INFORME N° 226-2018-SENACE-PE/DEAR

ASUNTO : Evaluación del Segundo Informe Técnico Sustentatorio de la Unidad Minera Shouxin, presentado por Minera Shouxin Perú S.A.

FECHA : Miraflores, 14 de noviembre de 2018

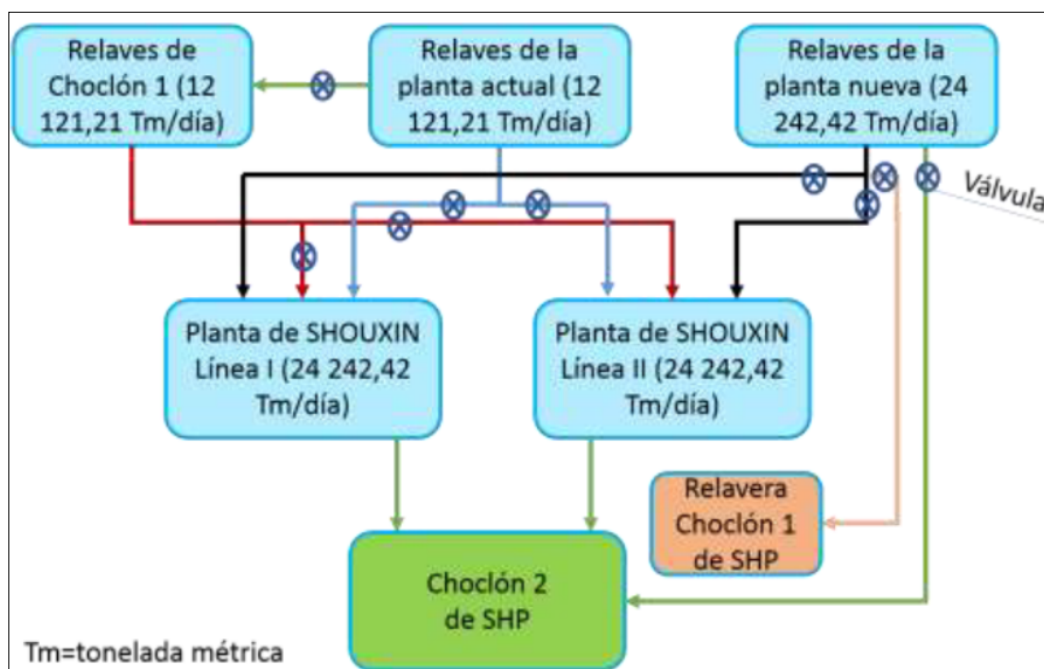
16	En el ítem "9.2 Plano o Diagrama del Proceso Aprobado", el Titular presenta en la Figura 9-2 el diagrama del proceso considerando la producción propuesta de 8 MT anuales; sin embargo, no precisa el tiempo de operación actualizado de la planta de beneficio considerando la nueva capacidad de producción, ni se presenta un plan anualizado de	Se requiere que el Titular indique en el ítem 9.3, el tiempo de operación del proyecto, considerando la capacidad de procesamiento propuesta, el volumen autorizado de disposición de relaves en el DR Pampa Choclón II (88,36 Mm ³ o 215,33) y el volumen dispuesto a la fecha en el DR Pampa Choclón II, debidamente sustentado.	El Titular indica que el presente ITS no implica un cambio en el tiempo de procesamiento aprobado, que corresponde a 20 años, puesto que de acuerdo al EIA Shouxin, se aprobó el procesamiento de hasta 225,33 Mt, por lo que considerando la producción propuesta de 8 Mt por los restantes 19 años se estima procesar 152 Mt, producción por debajo de la aprobada;	Sí
